LICITACIÓN PÚBLICA SG-768 RGL1167-CI-PROY 003-OB-003

**"DISEÑO, SUMINISTRO, INSTALACIÓN Y PUESTA EN
MARCHA DEL NUEVO SISTEMA DE CONTROL DE
PRODUCCIÓN Y DEL NUEVO CENTRO DE CONTROL
DE SALTO GRANDE"**

CIRCULAR N° 12

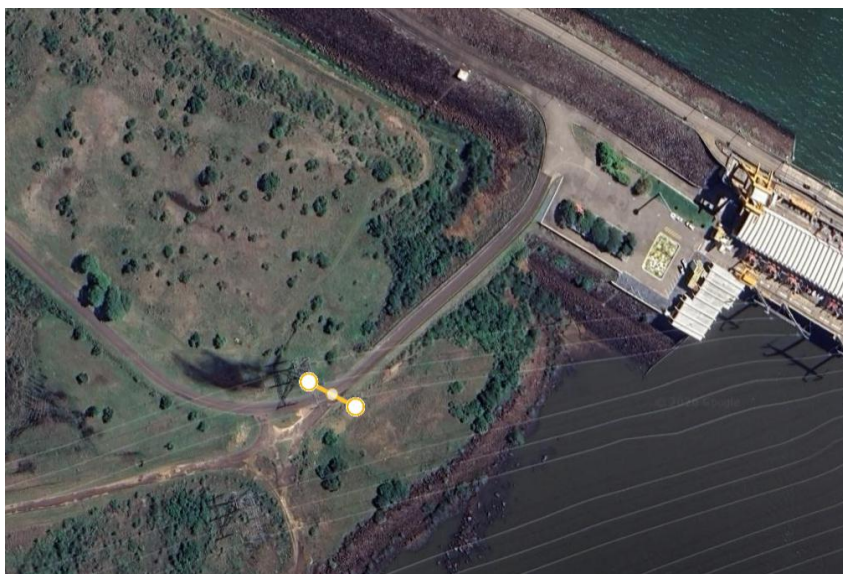
En el punto c) “Canalización nueva con 2 triductos enterrados entre edificio COU hasta túnel de cables existente paralelo a la ruta” del documento Sección VI-Vol C-EETT-Cap01, se solicita considerar cruces de caminos y ruta por tunelera. Se consulta:

Si se debe considerar tuneleado en los siguientes accesos:

- las 2 entradas al edificio NEMD (ver imagen 1 continuación)
- En acceso a edificio de enfermería (ver imagen 2)
- En camino que llega a la calle de acceso a los edificios del NEMD y futuro

edificio GOPE en la zona de la esclusa (ver imagen 3)

De las 3 imágenes presentadas se debe considerar tuneleado en las 2 entradas al edificio NEMD (Imagen 1). En etapa de proyecto ejecutivo se definirá la mejor trayectoria de esta nueva canalización a efectos de minimizar el corte de calles. Se observa que en ese recorrido existe un cruce de calle adicional, que debe hacerse con tunelera según imagen abajo:
